m. amte. n. 150/2006 - D.Lgs. n. 152/2006 - art. 24 - D.Lgs. n. 152/2006 - art. 14 - D.Lgs. n. 152/2006 - art. 14
Modulo per la presentazione delle osservazioni per i piani/programmi/progetti
sottoposti a procedimenti di valutazione ambientale di competenza statale

D: Codice procedura (ID_VIP/ID_MATTM): 12691

Progetto di un impianto eolico denominato "Pitigliano" ubicato nei comuni di Pitigliano (GR) e Sorano (GR) costituito da 20 (venti) aerogeneratori di potenza nominale di 7,0 MW per un totale di 140,0 MW con relative opere connesse ed infrastrutture indispensabili"

OSSERVAZIONE n. 1. Mancata consultazione della Soprintendenza Archeologica Belle Arti e paesaggio per la Provincia di Viterbo e l'Etruria meridionale.

Immagine 1. Vincoli ex art. 136 del CBC dal PIT della Regione Toscana e zona approssimativa dove è progettato l'impianto industriale.

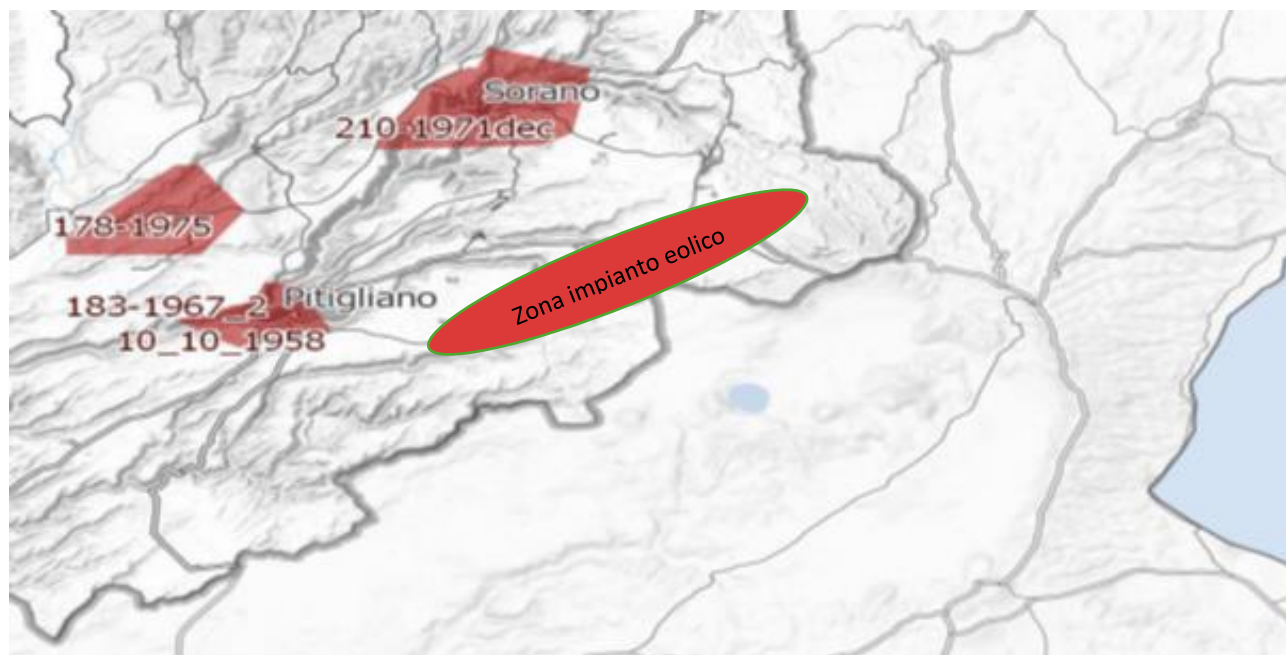
Al contrario si evidenzia che l'impianto eolico industriale citato non solo ricadrebbe con tutti e 20 gli aerogeneratori all'interno delle fasce di rispetto di 3 km di due vincoli paesaggistici di notevole interesse pubblico esistenti nella Regione Lazio e con una parte di essi nel vincolo paesaggistico del Centro abitato di Sorano (GR) quindi in aree non idonee all'installazione di impianti di energia rinnovabile. Addirittura, alcuni aerogeneratori sarebbero ubicati a poche centinaia di metri dai perimetri dei due vincoli paesaggistici laziali ex art 136 del CBC.

Inoltre, come sostiene la Proponente parte dell'impianto si verrebbe a trovare a 3,5 km dal centro abitato di Sorano. Infatti, tre degli aerogeneratori WTG 08, 09, 10 sono addirittura all'interno delle fasce di rispetto dei 3 km del suo vincolo paesaggistico di notevole interesse pubblico ex art 136 del CBC. Si evidenzia che così si crea

un'ulteriore incompatibilità con la tutela del Paesaggio.

Immagine 3. Cumulo di una parte di impianti eolici, fotovoltaici e geotermici industriali in progettazione ed esistenti intorno all’eolico industriale “Pitigliano”.

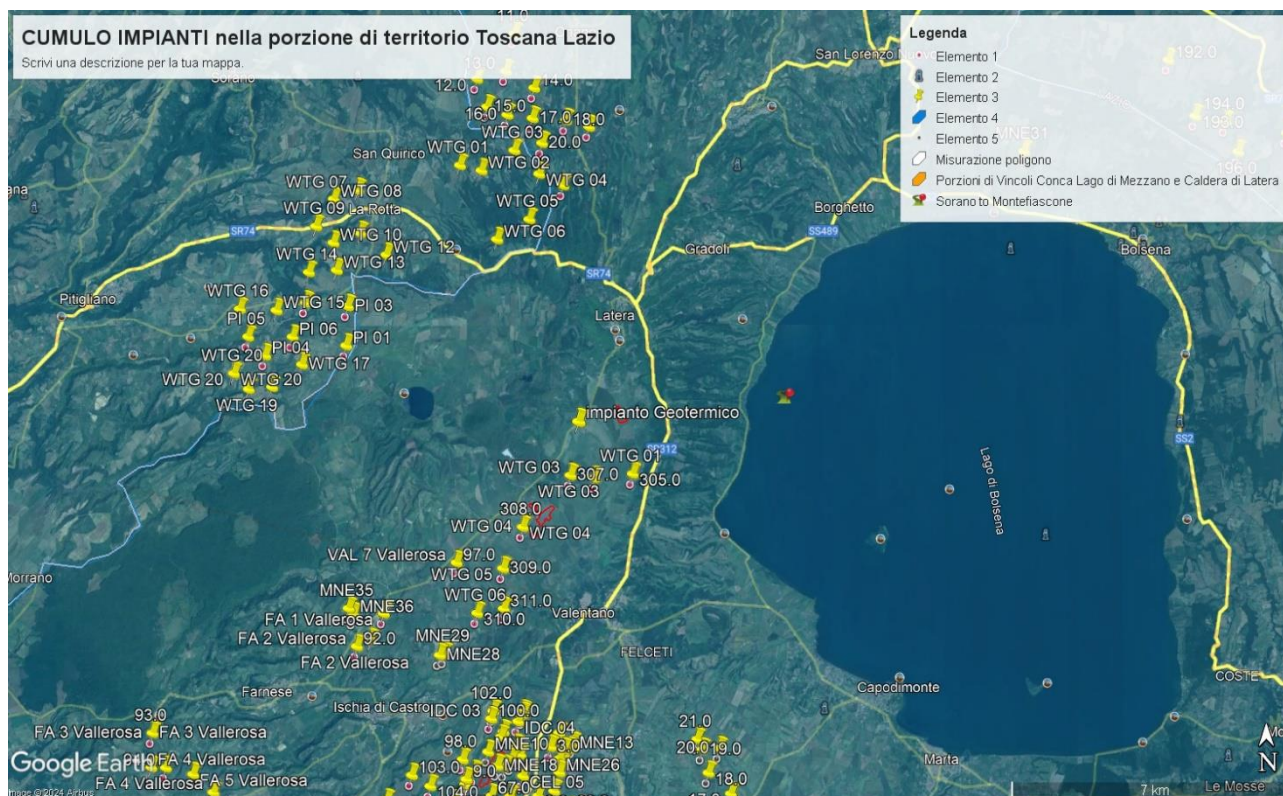
Tornando alle Linee guida nazionali, l’allegato IV dedica il paragrafo 3 agli impatti visivi e quelli sui Beni Culturali, Paesaggistici, Naturalistici e Culturali, dove viene detto che la valutazione dell’impatto visivo dovrà essere effettuata tenendo conto “**degli elementi caratterizzanti e qualificanti il paesaggio, effettuata alle diverse scale di studio (vasta, intermedia e di dettaglio...**”. Le analisi debbono non solo definire l’area di visibilità dell’impianto eolico industriale, **ma anche il modo in cui l’impianto viene percepito all’interno del bacino visivo**. Le analisi visive debbono inoltre tener in opportuna considerazione **gli effetti cumulativi derivanti dalla compresenza di più impianti**”. Nella Relazione Paesaggistica e nello Studio di Impatto Ambientale prodotte dalla proponente come già evidenziato è stato ignorato il vincolo paesaggistico di notevole interesse pubblico ex articolo 136 del Codice dei

Beni Culturali “*Ambito paesaggistico, geologico e geomorfologico dell’orlo della caldera di Latera ...*” Non vengono nemmeno citati gli impianti eolici in progetto al MASE, il “Rempillo” (6 aerogeneratori) e un altro in verifica amministrativa di 14 aerogeneratori e 72, 6 MW. Ad oggi nei territori di Pitigliano, Sorano e in quello limitrofo potenzialmente potrebbero essere insediati 40 aerogeneratori alti 200 metri e larghi 170. Ma la proponente non cita neanche altri impianti che creerebbero il cumulo e quindi maggiore impatto. Infatti, sul territorio della “Città del Tufo” (Sorano e Pitigliano) impatterebbero anche l’impianto eolico “Montarzo” di Onano con 13 aerogeneratori con le dimensioni ricordate, l’altro eolico industriale nel territorio di Valentano con sette aerogeneratori (stesse dimensioni), gli impianti di Farnese con un minieolico di 3 Torri alte 60 metri già installate in località Poggio del Crognolo e l’impianto eolico industriale “Vallerosa” (7 aerogeneratori alti 200 metri e larghi 158 metri) in procedura VIA presso la Regione Lazio. Inoltre, altri impianti del minieolico già presenti a Valentano, Cellere e Piansano e due progetti eolici industriali con le stesse dimensioni (200 m x 170 m) nel Comune di Ischia di Castro. La valutazione del cumulo non prende neanche in considerazione gli impianti industriali di fotovoltaico e agrivoltaico in progetto a Farnese, Valentano, Ischia di Castro, Cellere. L’impianto geotermico in procedura Via al MASE, progettato nella Caldera di Latera. Quindi è stata effettuata una valutazione del potenziale impatto cumulativo non veritiera a dispetto di quanto affermato dalla proponente che sostiene di aver preso in considerazione uno spazio di 10 km intorno al suo impianto per gli impatti che si creerebbero.

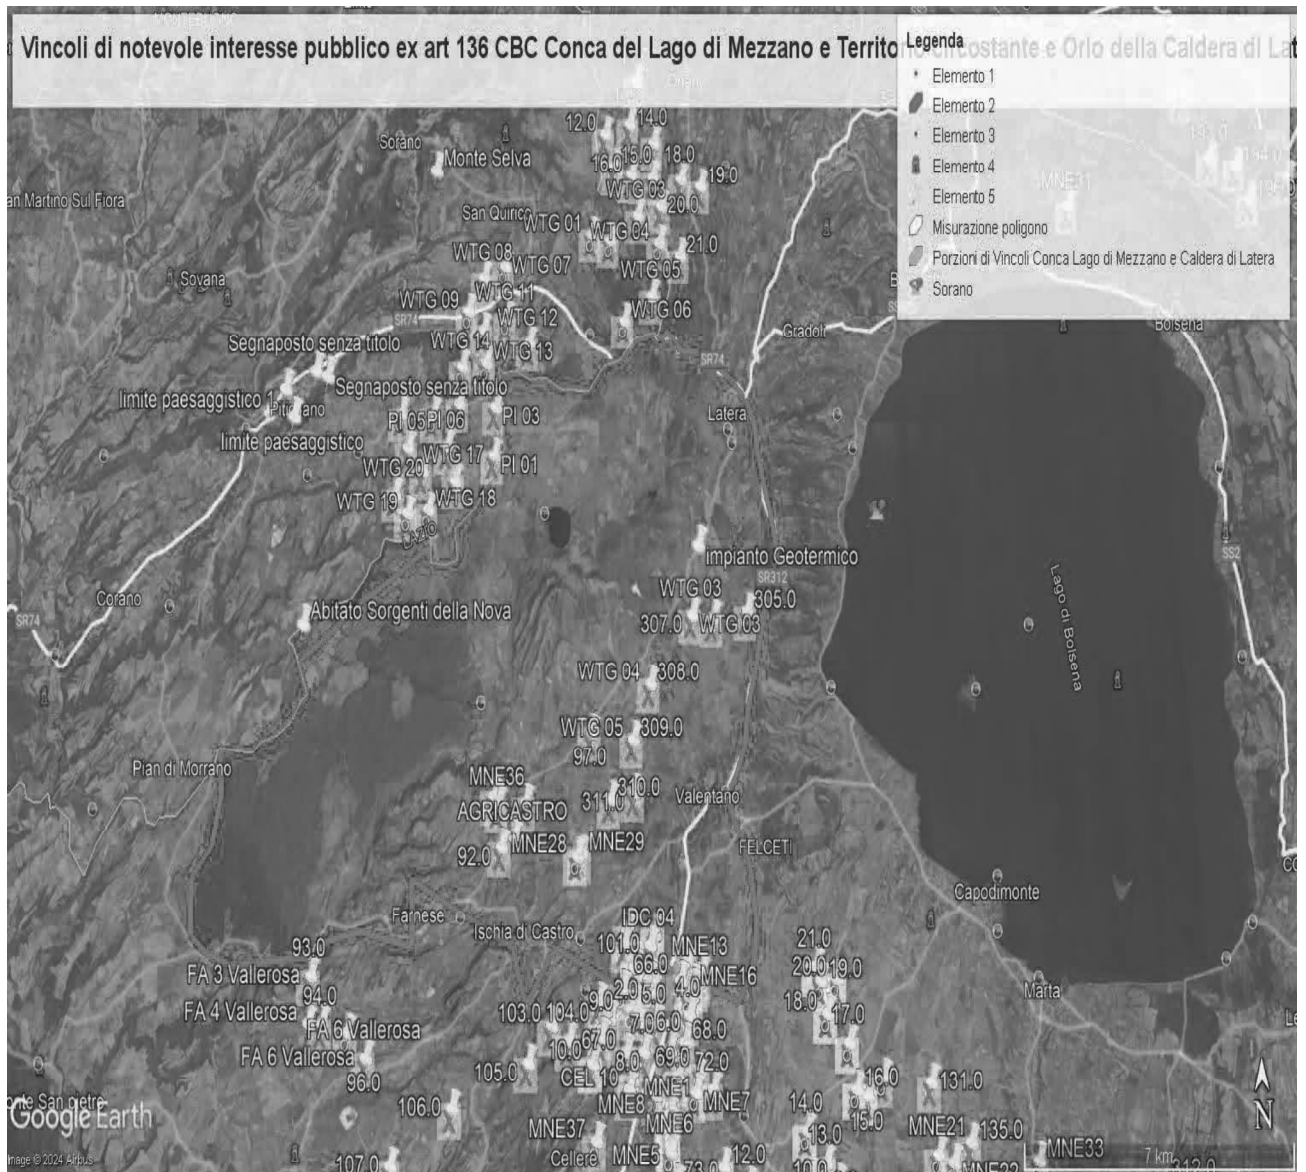
Come è illustrato nell'immagine si ribadisce che l'impianto industriale "Pitigliano" ricade completamente all'interno delle fasce di rispetto dei due vincoli di notevole

interesse pubblico e lambisce quelle di un terzo vincolo e quindi come affermato dal Consiglio di Stato nelle sentenze citate, l'impianto è insediato in area non idonea ai sensi dell'art. 20 comma 8 lettera c quater del D.Lgs. n. 199/2021 e ss.mm.ii al contrario di quanto sostiene la proponente.

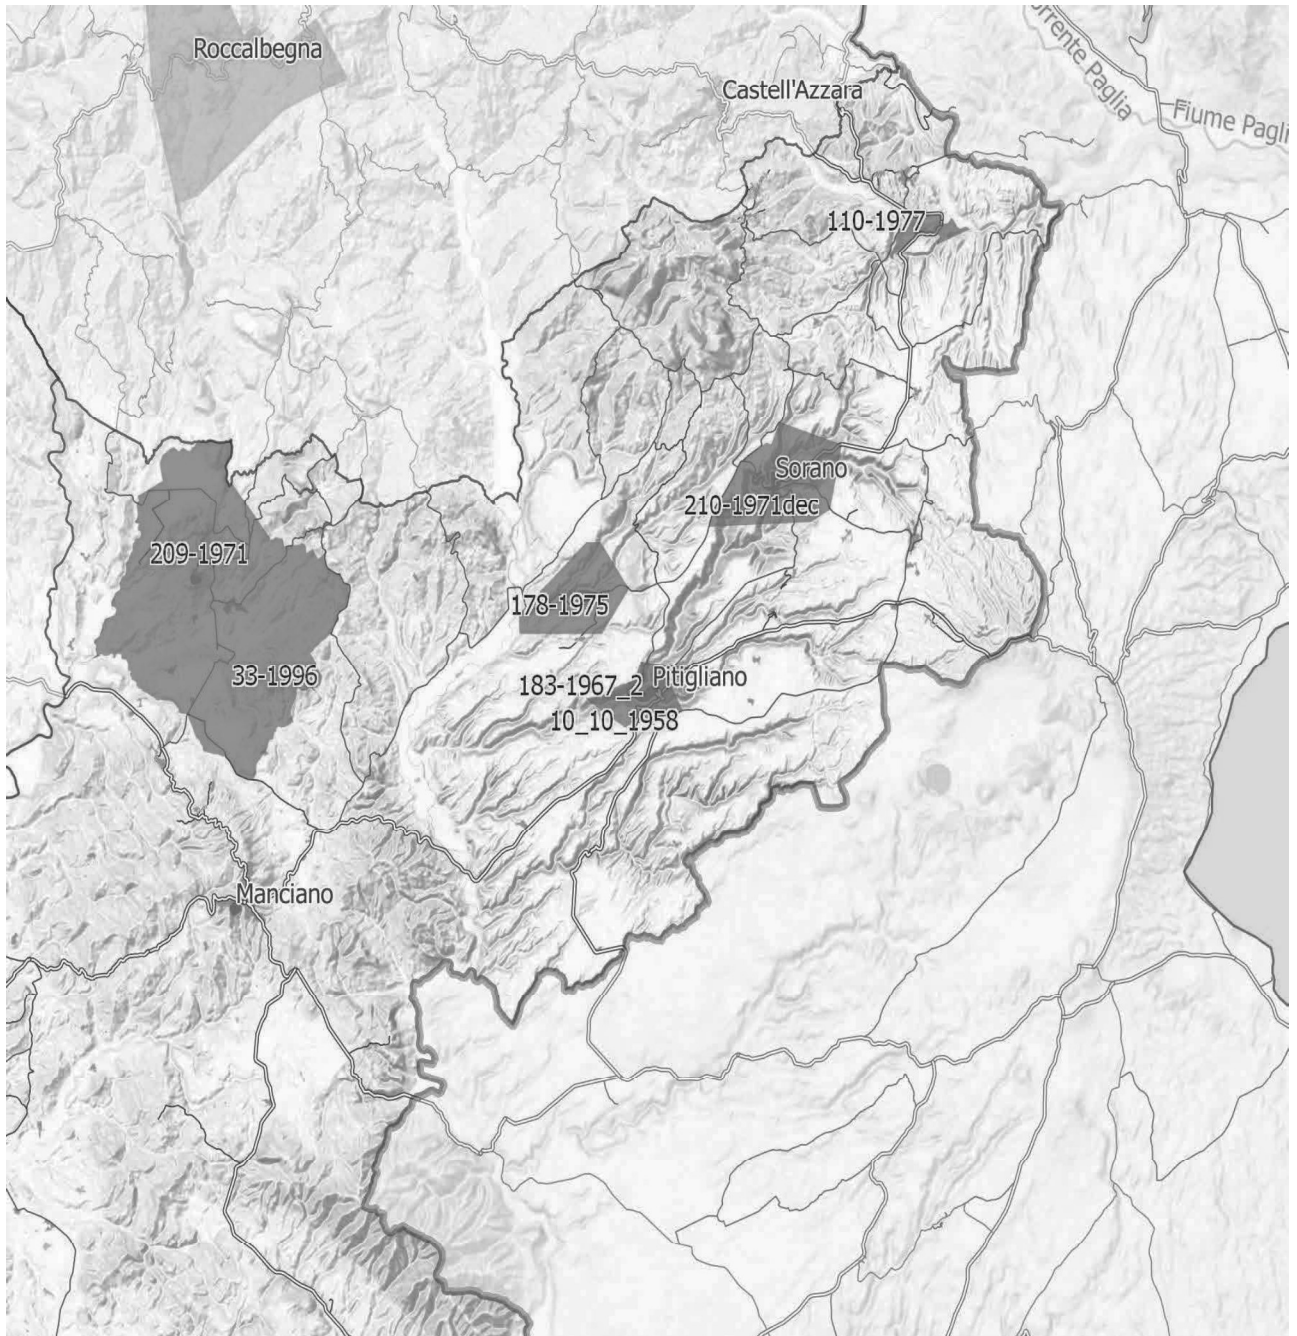
IMMAGINE n. 4 Si evidenzia che i tre aerogeneratori WTG 07, WTG 08 e WTG 09 impattano con il vincolo paesaggistico di notevole interesse pubblico del Centro Storico di Sorano. Il WTG 07 si troverebbe a 2828 m, WTG 08 2504 e WTG 09 2990. Il cavidotto dell'impianto invece impatta in buona parte del Vincolo paesaggistico ex art. 136 del CBC del Centro Storico di Pitigliano.

IMMAGINE n 5. Mappa eolici elaborata dall'Associazione Amici della Terra. La mappa evidenzia il cumulo degli impianti tra Lazio e Toscana.

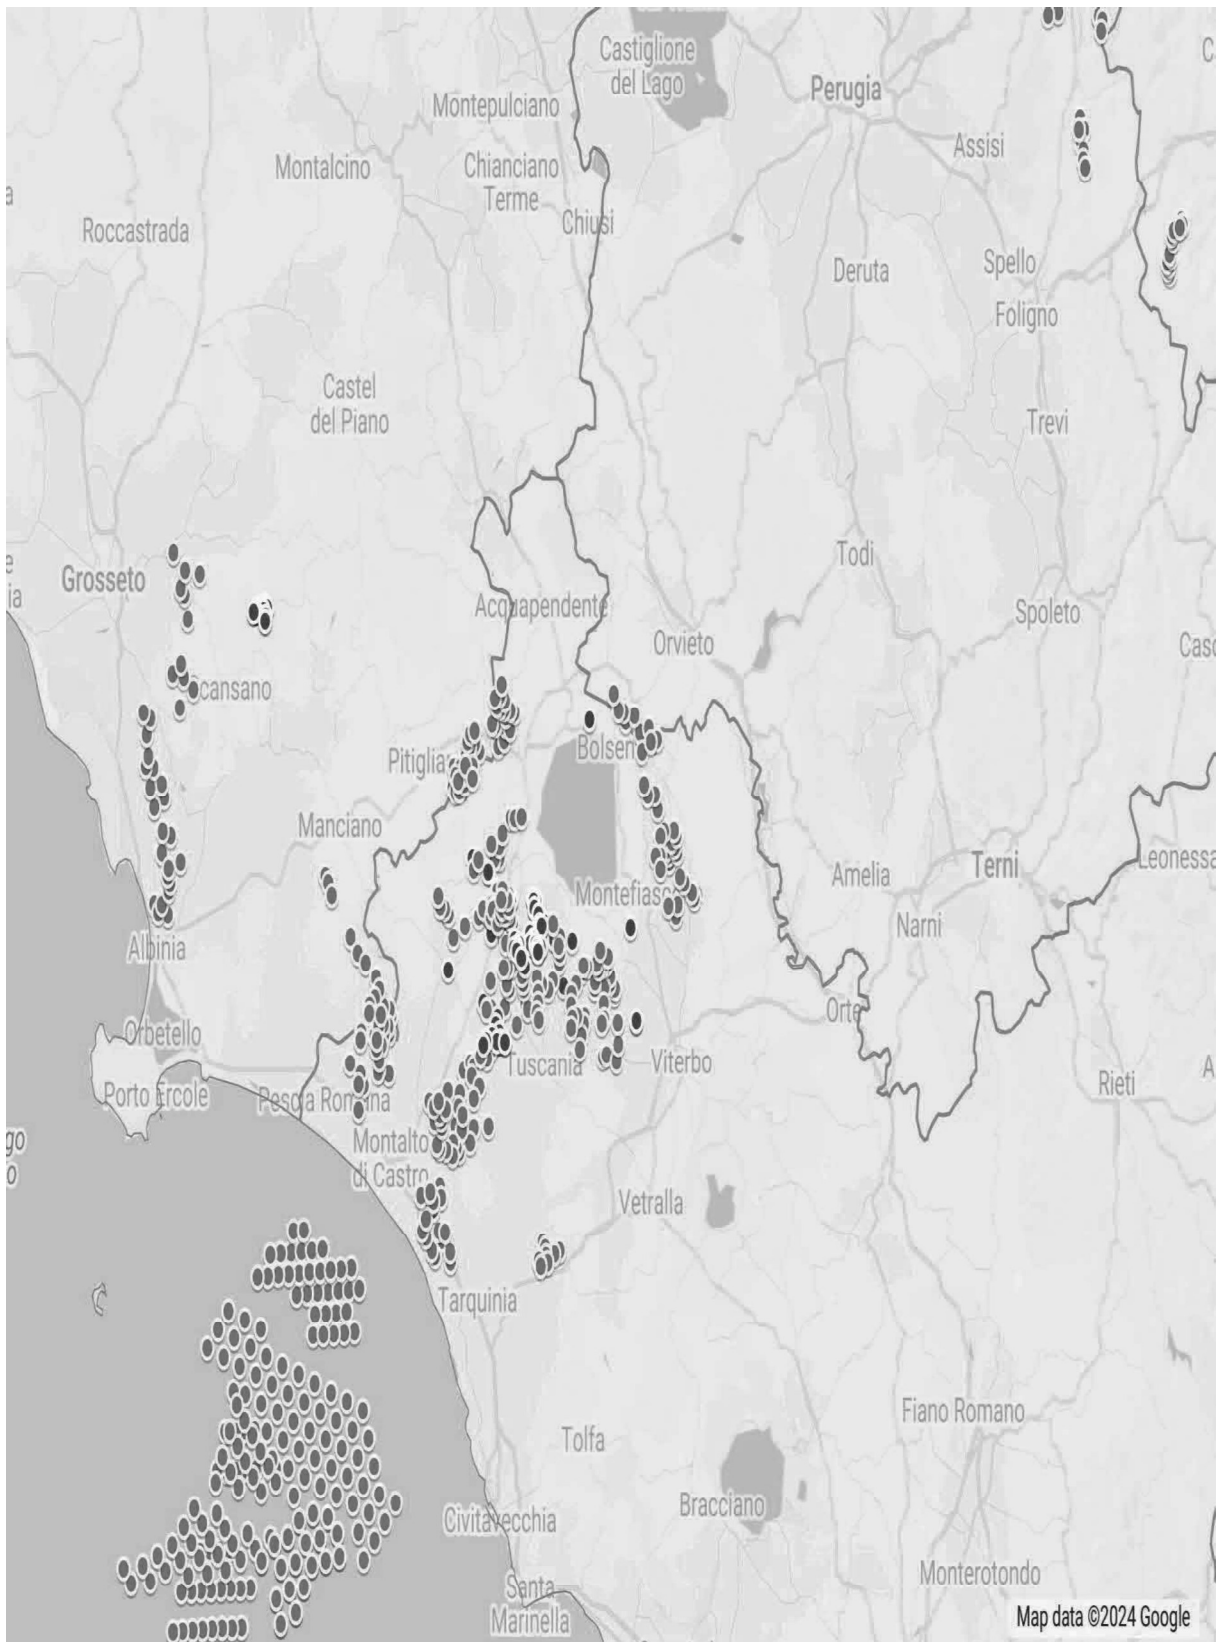
Riguardo al cumulo degli impianti FER, le mappe prodotte dalla proponente riguardano, come già evidenziato, soltanto una parte molto piccola degli impianti FER dell'area intermedia e vasta e in particolare di quelli eolici che contribuiscono a creare un notevole cumulo e la saturazione del territorio tosco laziale. Riguardo al cumulo dei soli impianti eolici si riporta la mappa dell'intervisibilità degli impianti eolici elaborata dall'Associazione nazionale “Amici della Terra”.

Se agli impianti eolici rappresentati qui sopra che non comprendono sia l'impianto eolico Pitigliano e le altre 14 pale del progetto eolico in verifica amministrativa sempre nel territorio di Pitigliano si aggiungono i migliaia di ettari (7000 fin'ora) di territorio occupato dagli impianti fotovoltaici e agrivoltaici e dalle altre tipologie appare chiaro il numero spropositato degli impianti FER nella bassa toscana e nella Tuscia.
